## 改善箇所説明図

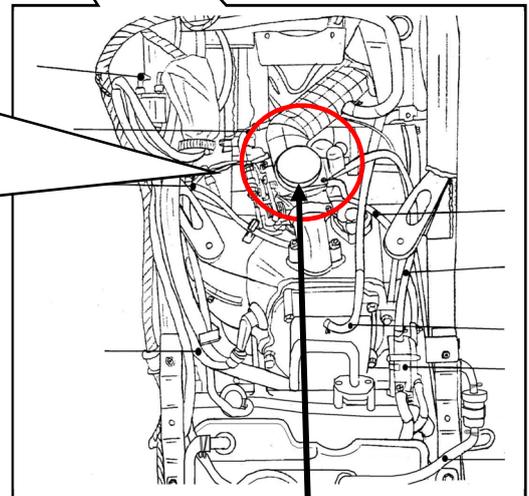
基準不適合発生箇所

キャブレターアッセンブリー式

〔キャブレターのスロットルバルブにおいて、キャブレターボディの形状が適切のため、リターンスプリングがキャブレターボディから外れることがある。そのため、そのままの状態で使用を続けると、スロットルバルブが戻らず、エンジン回転が下がらなくなるおそれがある。〕

全車両、キャブレターを対策品に交換する。

対策後の識別：対策品のキャブレターASSYに青ペイントする
